**Avis délibéré de la mission régionale d'autorité environnementale sur l'aménagement du quartier des Alpins à Bourg-Saint-Maurice et la mise en compatibilité du plan local d'urbanisme de Bourg-Saint-Maurice (73) dans le cadre d'une déclaration de projet**

**Avis n° 2023-ARA-AP-1627**

**Avis délibéré le 13 février 2024**

Figure 1: Périmètres de Zac des Alpains abrogé en 2022 et du projet actuel "Quartier des Alpains" (source : dossier)

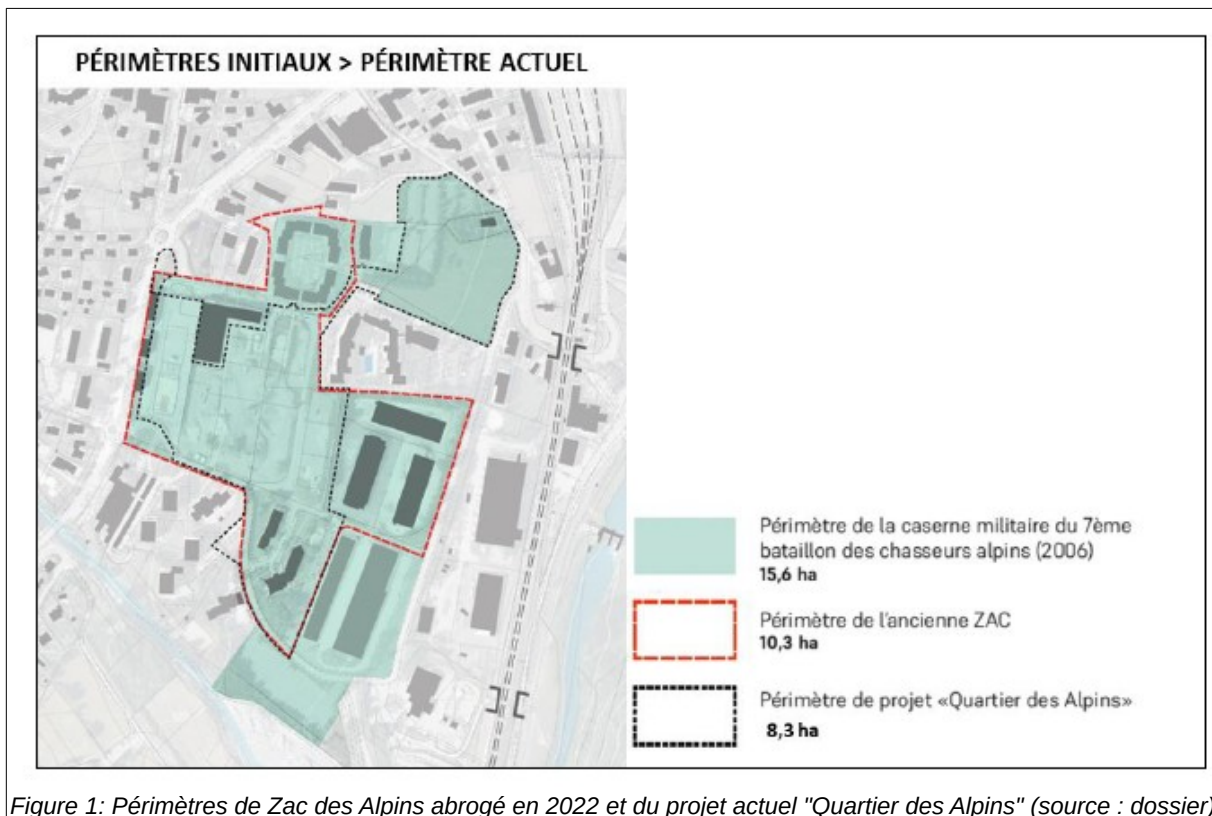
La partie sud du projet d'aménagement du quartier des Alpains, comprenant d'anciens bâtiments militaires, ne prévoit pas d'aménagements à moyen terme de ces bâtiments mis à disposition d'artistes ou d'associations culturelles. Leur démolition potentielle à terme, si elle devait être confirmée, devrait alors conduire le porteur de projet à examiner la nécessité d'actualiser ultérieurement la présente étude d'impact au sens du III de l'article L.122-1-1 du code de l'urbanisme<sup>5</sup>.

**L'Autorité environnementale recommande d'actualiser l'étude d'impact en cas de travaux de démolition et de réaménagement de la pointe sud du projet, dont le périmètre n'est actuellement pas inclus dans ceux des permis d'aménager déposés auprès du service instructeur.**

Figure 3: Zones d'aléas au titre du PPRn en cours de révision (zone bleue constructible sous conditions /zone rouge inconstructible) (source : dossier)

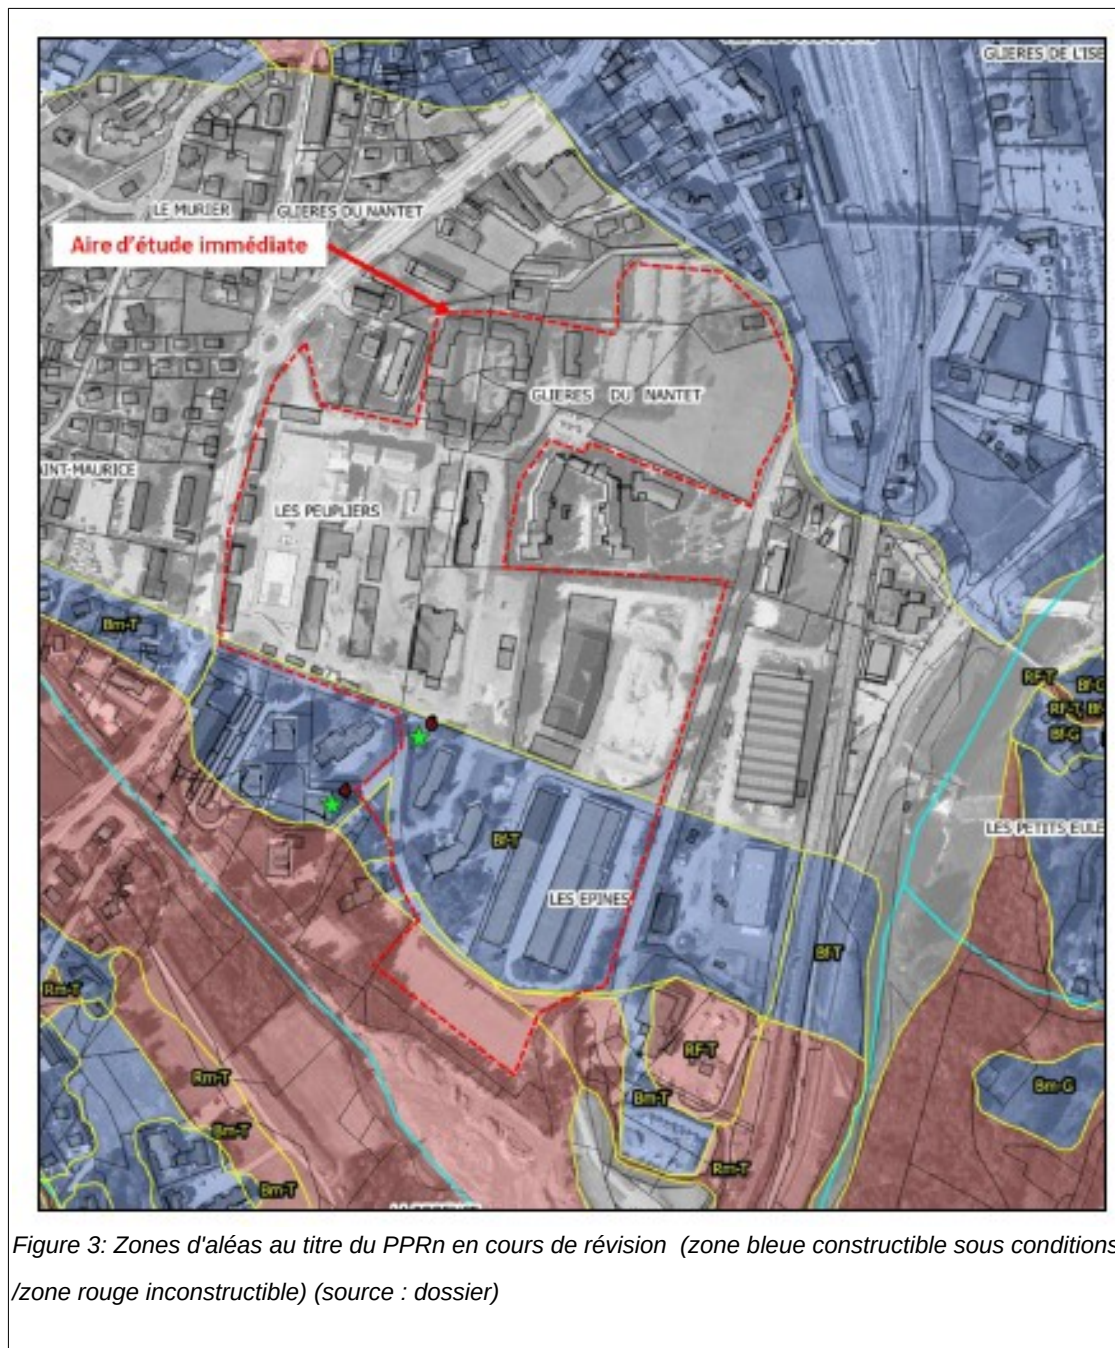
Le site de projet est localisé en partie au sein du cône de déjection du cours d'eau torrentiel de l'Arbonne dont le tracé est contenu à proximité des zones d'urbanisation<sup>10</sup>. Le projet est concerné dans son aire d'étude immédiate par un aléa moyen à fort au sud (cet aléa ne touche toutefois pas directement le périmètre des deux opérations objet des demandes de permis d'aménager déposées) et un aléa faible en bordure nord-est au titre du plan de prévention des risques naturels (PPRn) de Bourg-Saint-Maurice en cours de révision<sup>11</sup>.

- **étayer la démonstration de l'absence d'augmentation de l'exposition des personnes au risque d'inondation à l'appui des modélisations détaillées de 2021, inscrites dans le cadre du projet de révision du PPRn de Bourg-Saint-Maurice ;**

Le synoptique de gestion des déblais, issu du dossier, est présenté en figure 4 du présent avis.

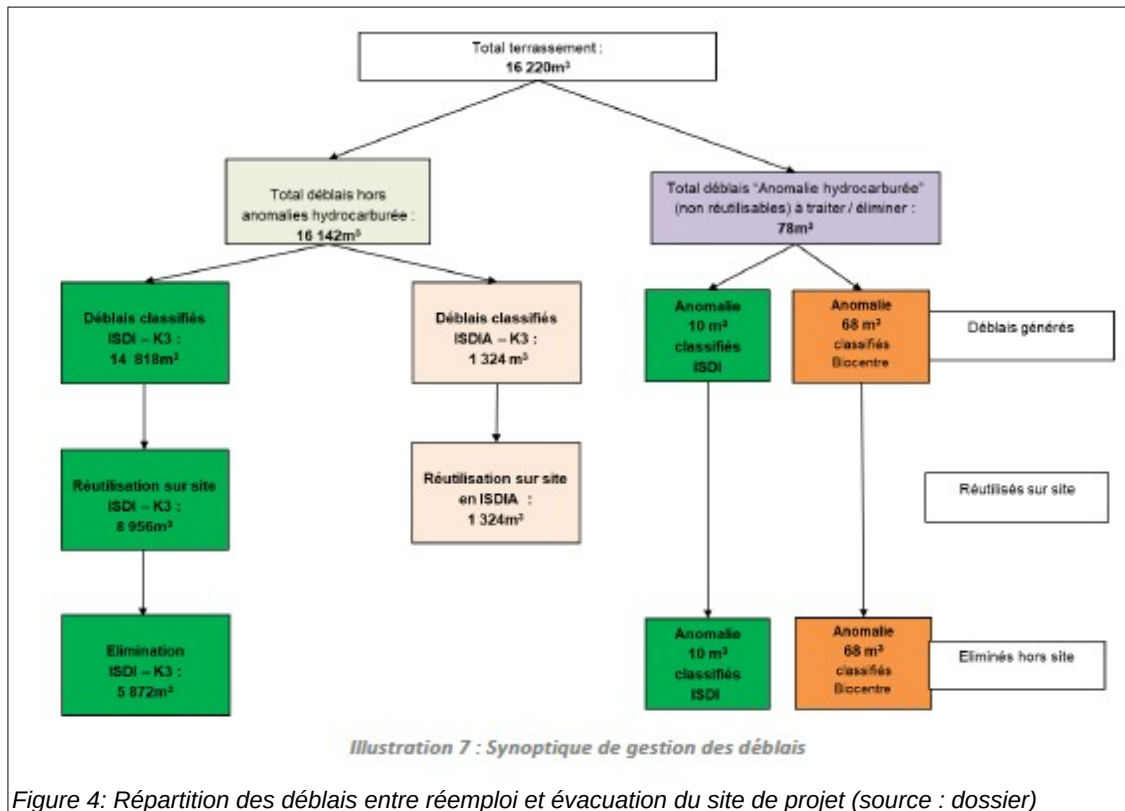
L'analyse des risques résiduels (ARR) prospective n'est pas exhaustive. En effet, elle ne prend pas en compte la pollution avérée par le mercure ou par les autres métaux (*a minima*, il aurait fallu prendre le seuil de mesure de ces produits) et le potentiel radon sur la commune de Bourg-Saint-Maurice, qui est important. Par ailleurs, la voie par ingestion et inhalation de particules de sol n'a pas été retenue car, même si les remblais réutilisés seront amendés, il n'a pas été possible de préjuger de la future qualité des sols de recouvrement à ce stade.

- l'analyse des risques résiduels (ARR) prospective, en quantifiant les seuils de dépollution et en réévaluant les risques de manière à prendre en compte l'ensemble des pollutions résiduelles (*a minima*, prendre le seuil de détection de ces polluants) et le risque radon;
- **l'étude d'impact, en intégrant le plan de gestion des sols pollués et les orientations issues du plan de gestion des déblais du projet (évacuation ou réemploi sur site) ainsi que les conclusions relatives à l'analyse des risques sanitaires résiduels.**

Figure 5: Règlement graphique avant et après la déclaration de projet valant mise en compatibilité du PLU (source : dossier)

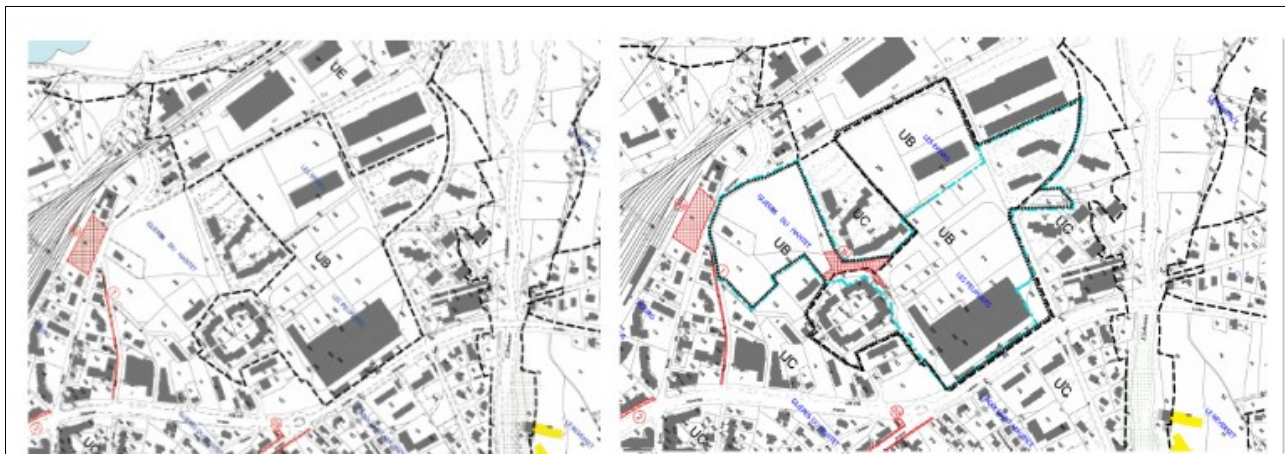
La description du projet de mise en compatibilité du PLU fait l'objet d'une notice de présentation distincte de l'étude d'impact dénommée "*mise en compatibilité n°1 dans le cadre de la déclaration de projet de l'aménagement du quartier des Alpains*". Ce document ne comporte pas d'évaluation environnementale telle que le prévoient les textes en vigueur. Seul un paragraphe relatif aux "incidences du projet sur le réseau Natura 2000" a été rédigé. Une analyse des "impacts et mesures liées à la mise en compatibilité du document d'urbanisme", précédée du descriptif du contenu des modifications apportées au PLU, est cependant intégrée à l'étude d'impact produite.

**L'Autorité environnementale recommande d'exposer dans l'évaluation environnementale unique l'incidence de la mise en compatibilité du PLU sur le réseau Natura 2000.**
